**VOLVO**

# VERKSTADS- MEDDELANDE

BETR.	GASREGLAGE	PRODUKT	P
	140, 164	GRUPP	23
DATUM	Januari 1971	NR	45

### Fullgasstopp för gaspedal.

1. Pedalaxel med fullgasstopp
2. Reglerstång

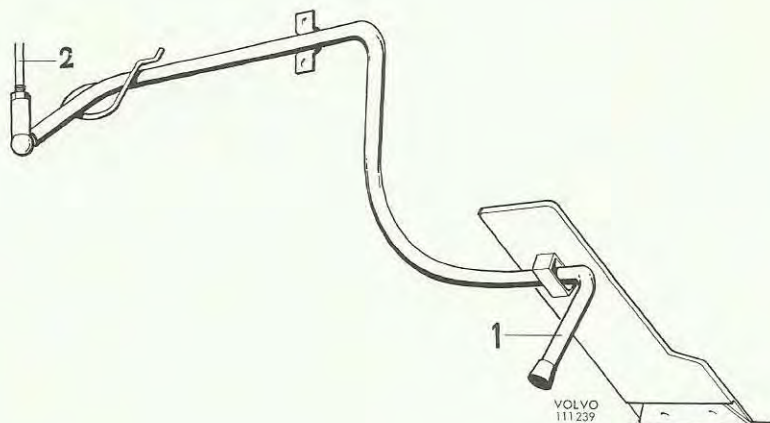
På vänsterstyrda vagnar med automatväxellåda, har från och med vecka 44 en ny pedalaxel införts. Denna är bockad vid pedalen så att änden, som är försedd med en plastknopp, går emot durken vid fullgas, se bilden.

Samtidigt har vänsterstyrd 164 med automatisk växellåda, försetts med en förlängd reglerstång.

I detta sammanhang kan nämnas att högerstyrd 140 med motor B 20 E och automatisk växellåda har från och med vecka 44 försetts med en längre reglerstång (L = 199 mm), med detaljnummer 943549.
